正誤表

2026年目標 TAC建築士講座

級	一級
講義	設計製図
教材	課題7[応用課題] 問題用紙・エスキス例

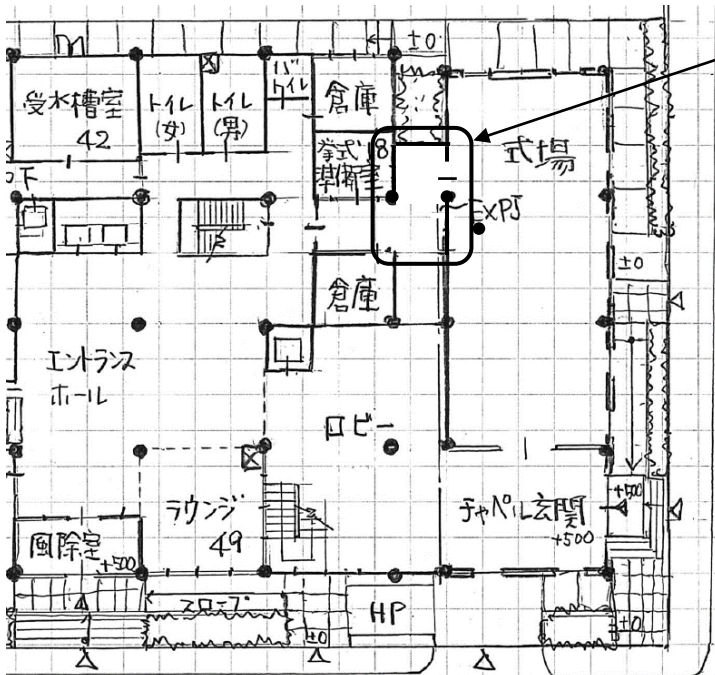
日付	教材	内容
9/24	問題用紙	課題 7 [応用課題]に関する内容について、以下の訂正をお願い致します。 問題用紙の既存部平面図において、壁心から道路境界線までの寸法を訂正 1階平面図 (252㎡) 4,000

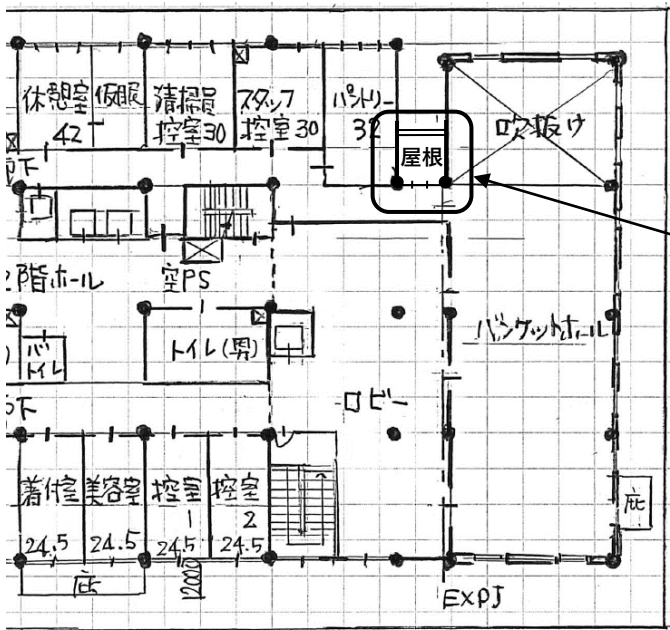
日付	教材	内 容																												
9/24	エスキス例	・ 既存部 1 階平面図の西側の接続可能範囲に合わせ、エスキス例の 1 階平面図・配置図及び 2 階平面図のプランを変更  廊下を追加し、扉の位置を変更 3,000 【1 階平面図・配置図】																												
		 屋根を追加 3,000 【2 階平面図】																												
		・ 上記の変更に伴い、面積表を変更
